大臣認定を取得した防耐火構造の外壁等について
認定仕様に記載のない断熱材を充てんして建築することについて

大臣認定を取得した防耐火構造の外壁等について
認定仕様に記載のない断熱材を充てんして建築することに関する注意喚起

令和 7 年 6 月 30 日付国住指第 150 号、国住参建第 1574 号に関する QA

＜参考＞ 仕様に充てん断熱材の記載のない防耐火構造の大臣認定外壁の断面イメージ

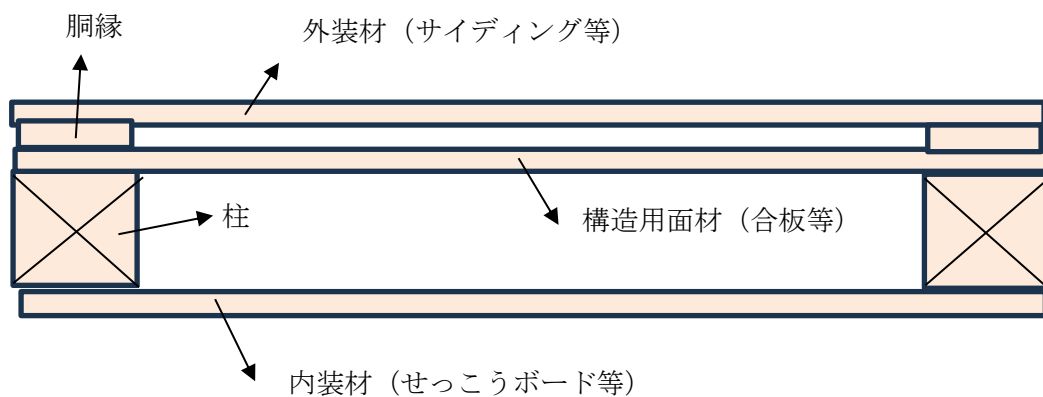
認定仕様として充てん断熱材が記載されていない防耐火構造の外壁等において、充てん断熱材を施工しようとする場合には、当該充てん断熱材を施工することによって、防耐火構造の性能上の問題が生じないように、施工者や製造者等があらかじめ指定性能評価機関で性能評価を受けた上で、大臣認定仕様に充てん断熱材を含む形で、大臣認定を取得する必要があります。

認定仕様として充てん断熱材が記載されていない防耐火構造の外壁等において、1.に記載した大臣認定の取得手続きを経ることなく、充てん断熱材を施工した場合は、認定仕様への不適合となりますのでご注意ください。
